(2) 次期中間処理施設整備事業の進捗状況について

ICC-20191207-議題

(5) 自治会側からの質問事項に対する回答書

空間放射線量測定結果

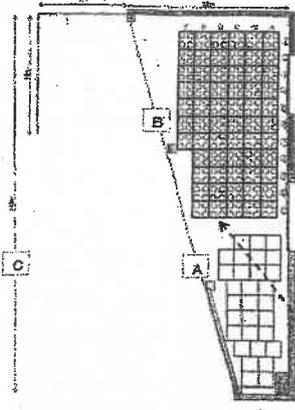
(2-2)2019年10月25日、組合ホームページに「指定廃棄物容器（ドラム缶）の梱包について作業中の空間放射線量測定結果（*補足追加）」として、ドラム缶2段積みの事実が掲載された。

C地点は「C地点（作業場所）については毎時計測をする。」との記載があり、7月13日で0.169、7月23日で0.218、8月3日で0.172、8月10日で0.118、8月17日で0.142と高い数値を示しているのはいかなる理由か？

(測定位置や測定方法に問題はないのか？)

(2-3)「A・B地点については当日作業前と作業終了後に計測する。」と設定した理由は？

(2-4) A地点の測定結果は大きな変動が見られないが、B地点はより大きな変動がみられるのはいかなる理由か？

(3) ドラム缶の測定順序と結果を記載しないのはいかなる理由か？

質問事項	回答
<p>1 環境省の指定廃棄物の件</p> <p>(1)平成30年12月20日環境大臣に要望書を提出しているが進捗はあったか。</p> <p>(2)令和元年9月6日組合ホームページに「指定廃棄物容器指定廃棄物容器(ドラム缶)の梱包について掲載された。</p> <p>(2-1)番号が記入されているフレコンバックはドラム缶を梱包したものであるが、その上にあるものは何か。</p> <p>(2-2)令和元年10月25日組合ホームページ「指定廃棄物容器(ドラム缶)の梱包について作業中の空間放射線量測定結果(補足追加として、ドラム缶2段積み的事実が掲載された。C地点は「C地点(作業場所)について毎時計測をする。」との」記載があり、7月13日0.169、7月27日0.218、8月3日、0.172、8月10日0.118、8月17日0.142と高い数値を示しているのはいかなる理由か。測定位置や方法に問題ははないのか。</p> <p>(2-3)「A・B地点について当日作業前と作業終了後に計測する。」と設定した理由は。</p> <p>(2-4)A地点の測定結果は大きな変動が見られないが、B地点はより大きな変動が見られるのはいかなる理由か。測定位置や方法に問題ははないのか。</p> <p>(3)ドラム缶の測定順序と結果を記載しないのはいかなる理由か。</p>	<p>(1)要望書の進捗について、11月18日に印西市に確認したところ、環境省からの回答は無いということでした。</p> <p>現在、陳情の日程を調整中であります。</p> <p>(2-1)指定廃棄物を入れたフレコンバックです。</p> <p>(2-2)ガイドラインに沿って測定したものであり、その結果です。</p> <p>(2-3)安全に作業が完了したことを確認するため、測定しました。</p> <p>(2-4)ガイドラインに沿って測定したものであり、問題ないと考えております。</p> <p>(3)空間放射線量の測定については、A地点から順に測定しています。</p>
